福島第一原子力発電所における 地すべりの可能性の検討状況について（案）

2022年11月 7日
東京電力ホールディングス株式会社

1.事前の面談における指摘事項

風化部の分布状況

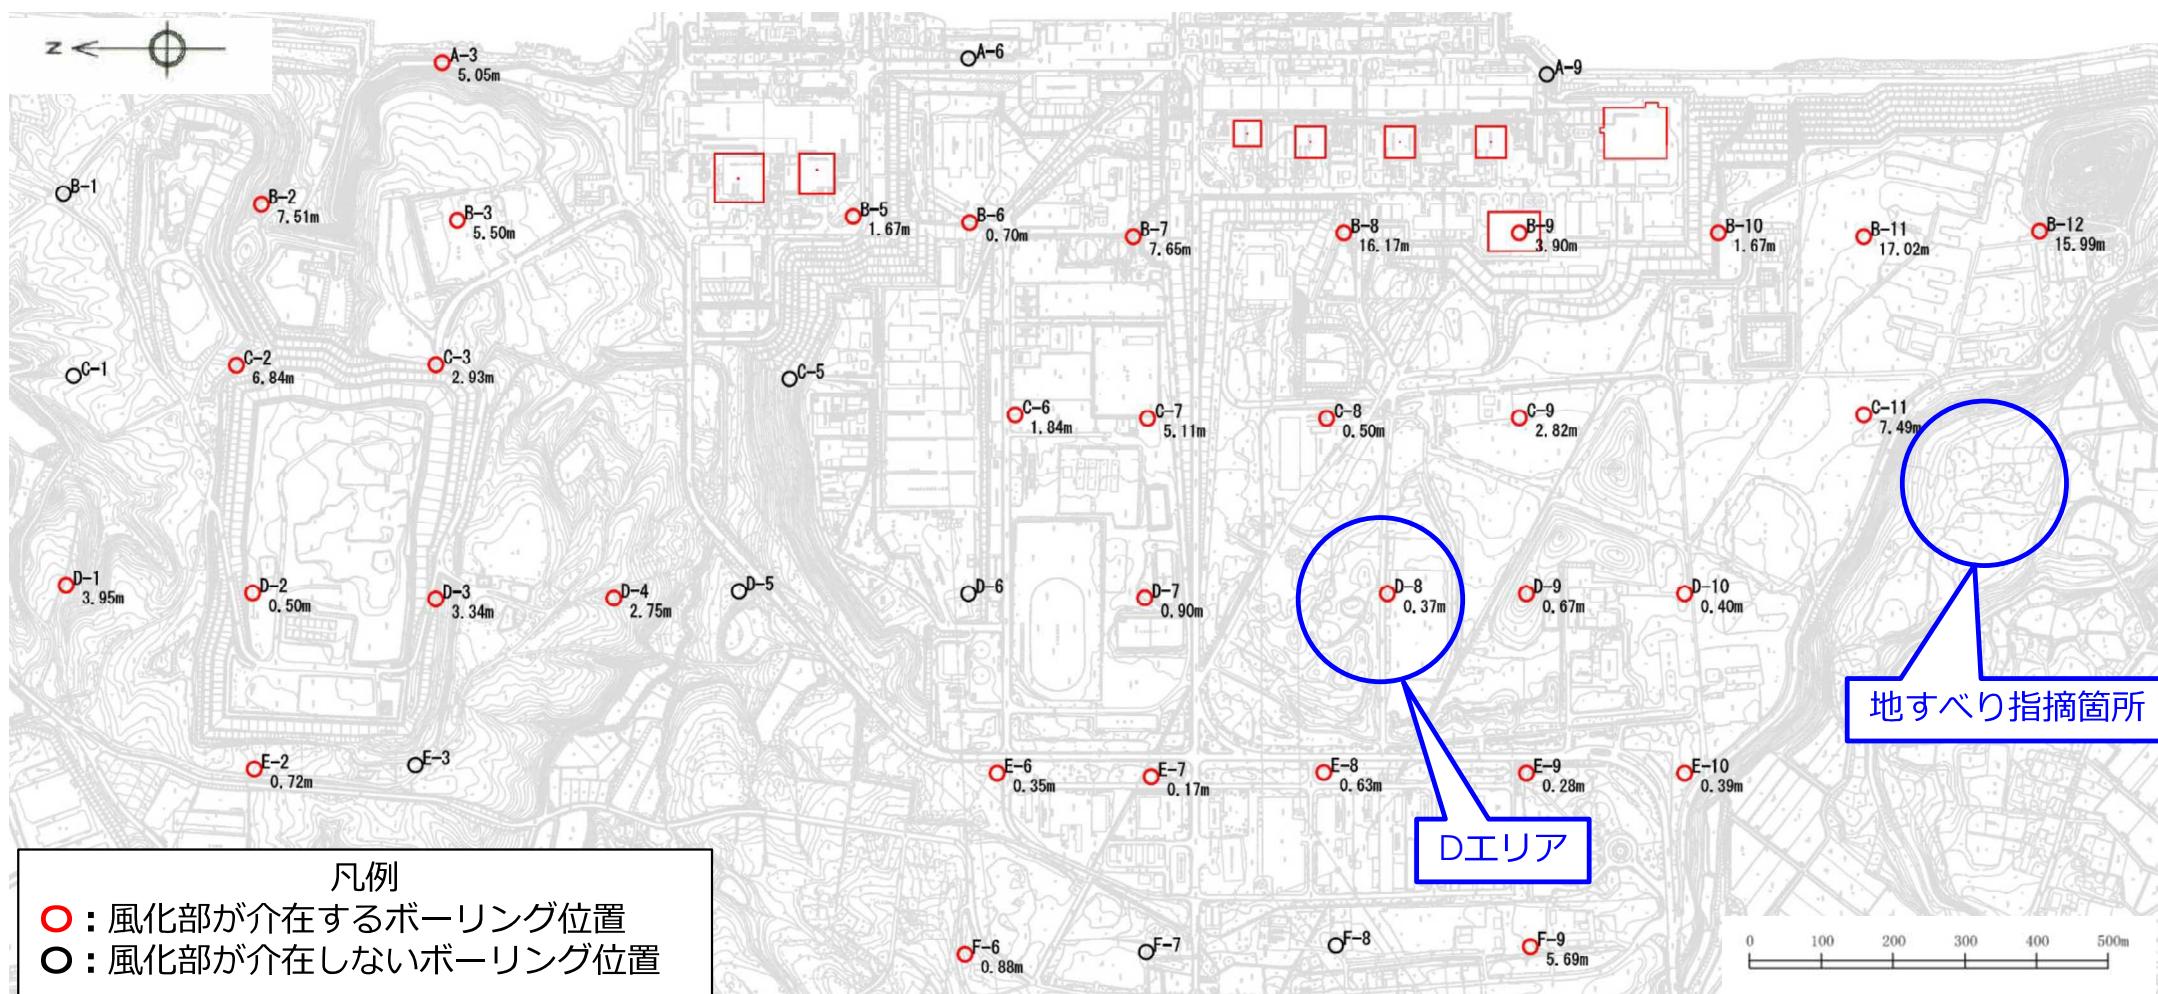
No.	実施日	指摘事項	回答内容
1	2022.9.20 面談	福島第一原子力発電所における地すべりの可能性 ・第94回特定原子力監視・評価検討会資料3-2のDタンクエリアのボーリング柱状図等から、段丘堆積物直下にN値が大きく下がる箇所が複数箇所存在すること ・過去の地震時にDタンクエリアのタンクが他のタンクエリアと異なり有意な滑動が生じていること ・以上のことから、コメントNo.2における調査結果等も考慮した上で、福島第一原子力発電所における地すべりの可能性について見解を示すこと	・敷地内の既往のボーリング調査結果を再整理し、段丘堆積物直下の風化部の分布状況を整理した。
2	2022.9.20 面談	福島第一原子力発電所敷地南側の地すべり地形の可能性 ・8月23日の面談資料のボーリング柱状図14箇所のうち約半数の箇所で段丘堆積物直下にN値が大きく下がる強風化部が存在すること、また、それらは孔口標高が高い箇所(約30m)に集中していること。 ・国土地理院の地図を見る限りにおいて、福島第一原子力発電所付近に地すべり地形と思われる箇所が複数箇所存在すること。また、それら地形は8月23日の面談で東京電力が示した見解「高さが異なる段丘面」とは形状が異なること。 ・以上のことから、再度、各種調査等を踏まえ、福島第一原子力発電所南側の地形について見解を示すこと	・既往の空中写真判読図により、指摘された箇所の地形について、当時の当社の見解を説明する。 ・「地すべり地形と思われる」と指摘された複数箇所について、空中写真の再判読を実施した結果を報告する。

- 段丘堆積物直下の風化部の分布状況を下図に示す。
- 風化部は敷地内全域に分布し、海側に向かって堆積厚が大きくなる傾向がみられる。なお、今回分布を整理した「風化部」は、コア観察においてコアに変色がみられるものを風化部と判断したものであり、指摘された「N値が大きく下がる強風化部」とは異なる。
- 風化部の分布状況と、「Dエリアタンクの滑動」および「地すべりと指摘された箇所」に関係性は認められない

※ボーリング位置の右上は孔名を、右下の数値は風化部の堆積厚を示す。
